Dringende Sicherheitsinformation - *hilite 7000 LT Oxygenator Leckagen am* *Rezirkulationsanschluss*

Betroffene Produkte:	Schlauchsets für die extrakorporale Perfusion mit einem hilite 7000 LT Oxygenator	
Artikel Nummer:		
	XLung kit 230	F32000014 / 32000014
	XLung kit 230 CN	F32000019 / 32000019
	Support.set adult	F30000072 / 30000072
	support.set adult IPS, rheoparin	F30020007 / 30020007
	ECMO/ECLS set adult, Hsin Tung com	F30000071 / 30000071
	ECMO/ECLS set adult	F30000554 / 30000554
	ECMO set, Hsing Tung Com	F30000025 / 30000025
	ECMO set adult, NTUH, Hsing Tung Com	F30000019 / 30000019
	Traferox kit	F00012619 / 00012619
Referenz Nr.:	FSCA-2025-001-hilite 7000 LT Oxygenator Leckagen an der Rezirkulationsöffnung	
Achtung:	Risiko-/Sicherheitsmanager, Vertriebshändler, Ärzte, Kardiotechniker, Intensivpfleger und andere Anwender dieser Produkte	
Grund:	Leckagen an der Rezirkulationsöffnung des Oxygenators während der Vorbereitung (Priming) oder der klinischen Verwendung des Schlauchsets

Test Aufbau

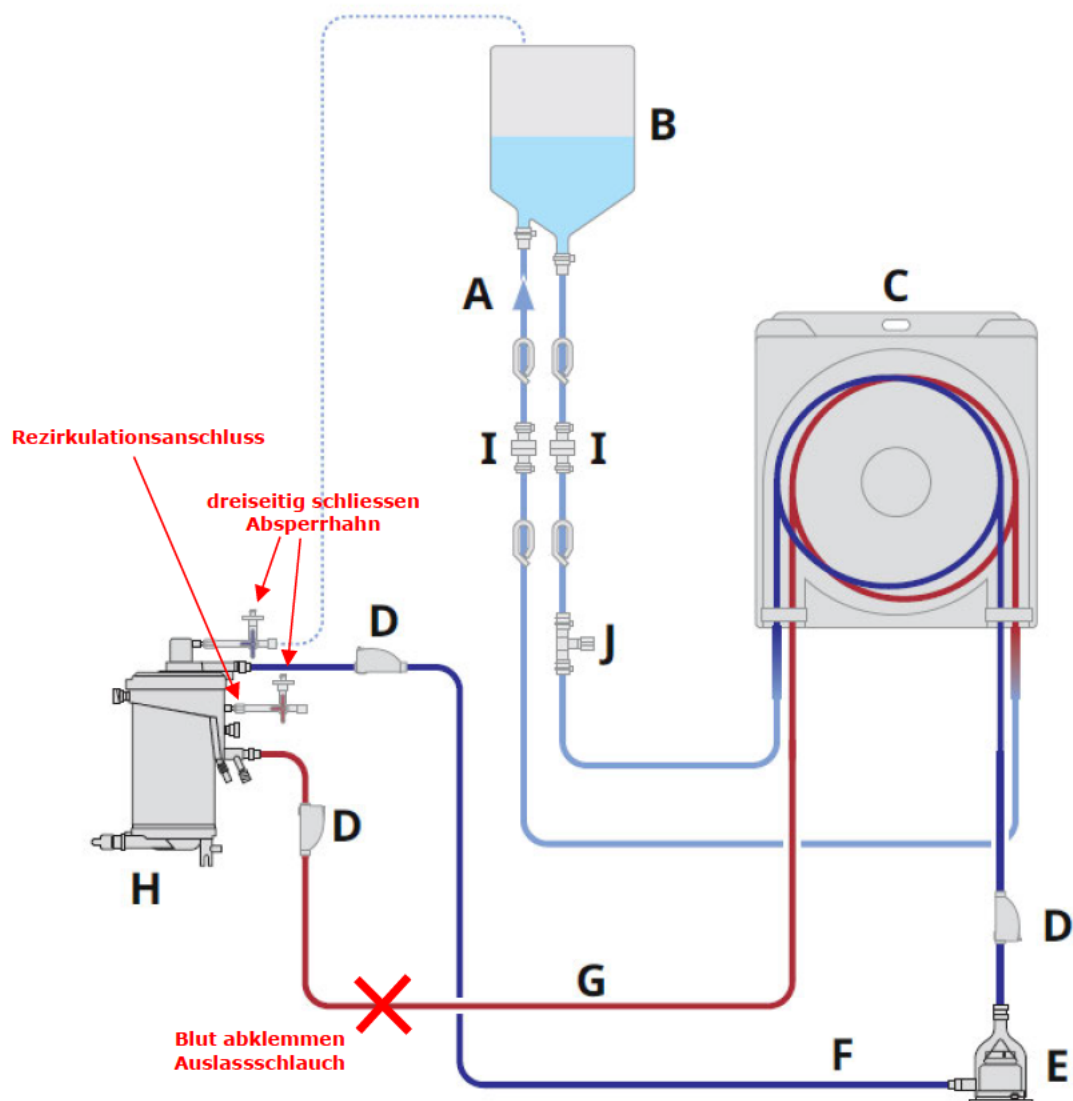
Prüfen Sie den hilite 7000 LT Oxygenator vor dem Gebrauch auf Leckagen am Rezirkulationsanschluss. Wenn Sie innerhalb von 5 Minuten keine Tröpfchen am Rezirkulationsanschluss beobachten, kann das Schlauchset verwendet werden.

1. Vergewissern Sie sich, dass alle Anschlüsse sicher befestigt sind.
2. Entlüften Sie den Schlauchsatz.

3. Schliessen Sie den Dreiwegehahn an der **Entlüftungsöffnung** des Oxygenators in Richtung des Oxygenators.
4. Schliessen Sie den Dreiwegehahn am **Rezirkulationsanschluss** zum Oxygenator hin.
5. Klemmen Sie den Blutauslassschlauch (Rücklauf) mit zwei Klemmen (Kreuzklemmung) 10 cm (4 Zoll) neben dem p3 IPS ab (Abb. Punkt D 3).
6. Starten Sie die Pumpe und erhöhen Sie die Pumpendrehzahl auf 10 000 U/min.
7. Mindestens 5 Minuten lang zirkulieren lassen.
8. Überprüfen Sie den Rezirkulationsanschluss des Oxygenators.
 - Wenn der Anschluss dicht ist, kann der Schlauchsatz verwendet werden.
 - Wenn sich ein Tropfen gebildet hat, darf der Schlauchsatz nicht verwendet werden.

Verwenden Sie keinen undichten Oxygenator. Diese Produkte müssen ersetzt werden.
